# INFORME CALIDAD

HOMOLOGACIÓN “ Cubilete diamante 50ml. “

Referencia: 1928/0/2

Denominación: Tarro diamante 50ml.

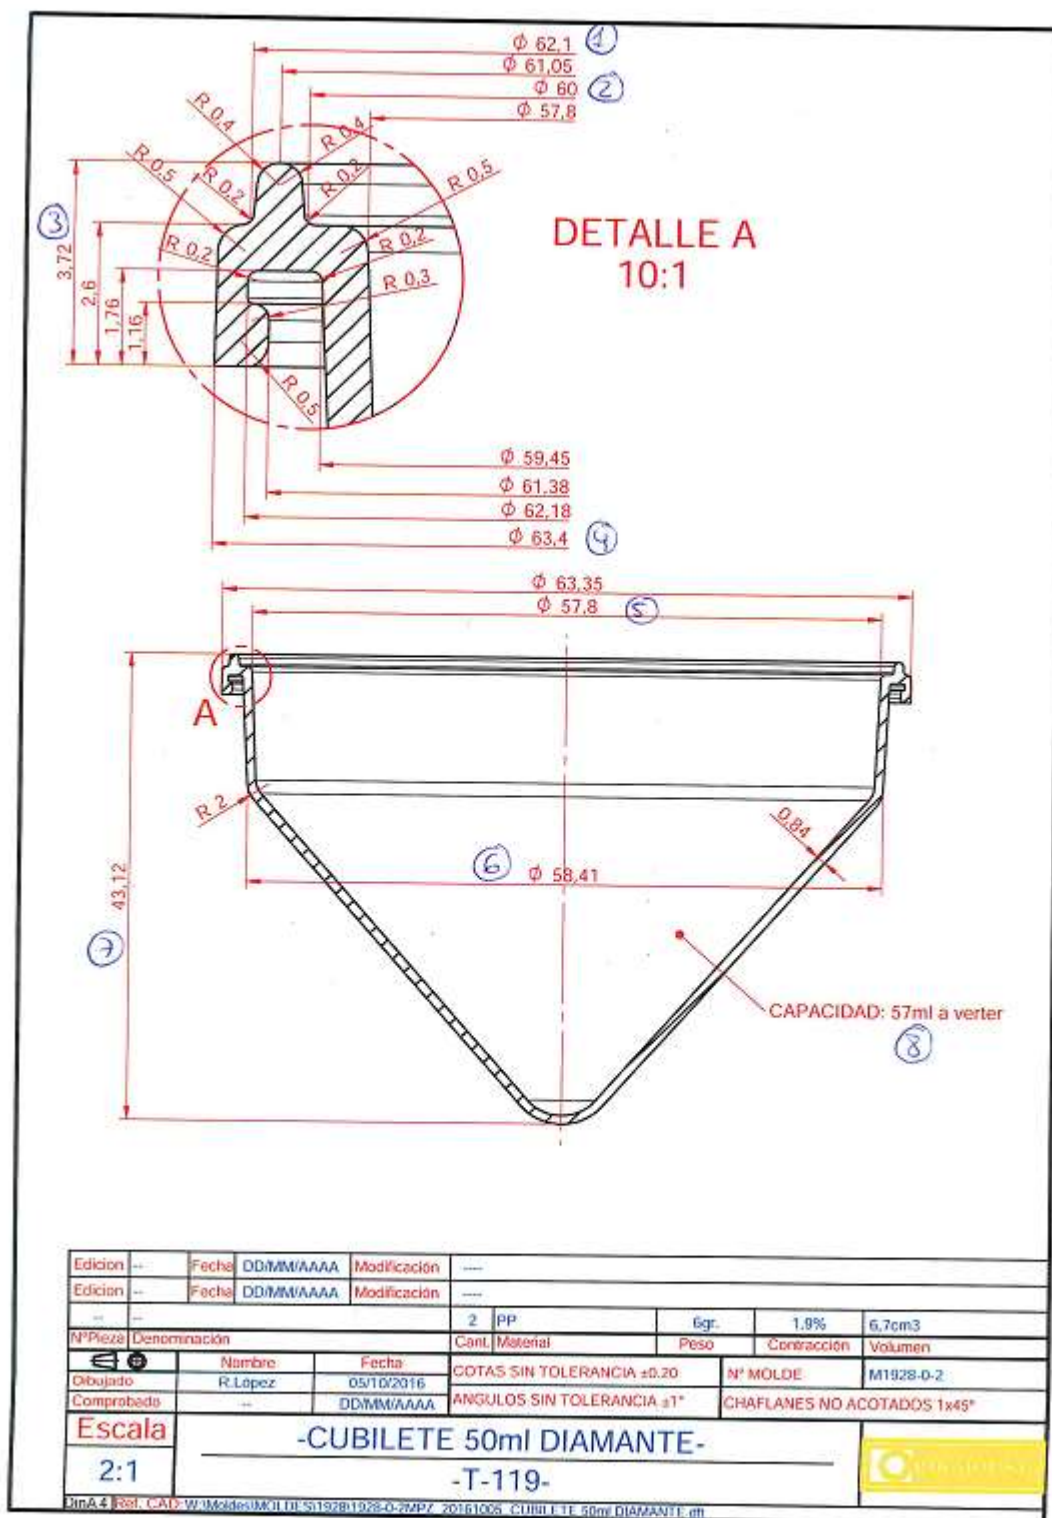
Nº	Nominal	Fig. <u>D</u> alt	Fig. <u>B</u> aix	Resultado
1	Ø62,1mm	62,0 – 62,1	62,0 – 62,1	Ok
2	Ø60,0mm	61,0 – 61,1	60,8 – 60,9	
3	3,72mm	3,85	3,80	Ok
4	Ø63,4m	63,3 – 64,4	63,4 – 63,6	Ok
5	Ø57,8mm	57,6 – 57,7	57,9 – 58,0	Ok
6	Ø58,41mm	58,6 – 58,7	58,9	No ok *1
7	43,12mm	43,0	43,1	Ok
8	Cubicaje 57ml	55,5ml	55,7ml	No ok *2
9	Montaje	No ancla	No ancla	No ok *3

\*1\_ Ajustar medida en plano no influye en montaje.

\*2\_ El cubicaje no es correcto según lo detallado en plano.

\*3\_ El Cubilete no ancla en tarro.

1. Una vez ajustado el plano, mandar nuevo con fecha actual.
2. Revisar cubicaje si realmente queremos que tenga 57ml.
3. Adjunto documento donde se puede apreciar que es imposible que ancle tarro / Cubilete ya que el anclaje del tarro es más grande, esto ya se informó en informe tarro diamante. Al no poder medir el Ø del Anclaje real del cubilete por no tener medios con que medir, he cogido de referencia el Ø máximo del cubilete ( ver pdf adjunto en página 3 ).
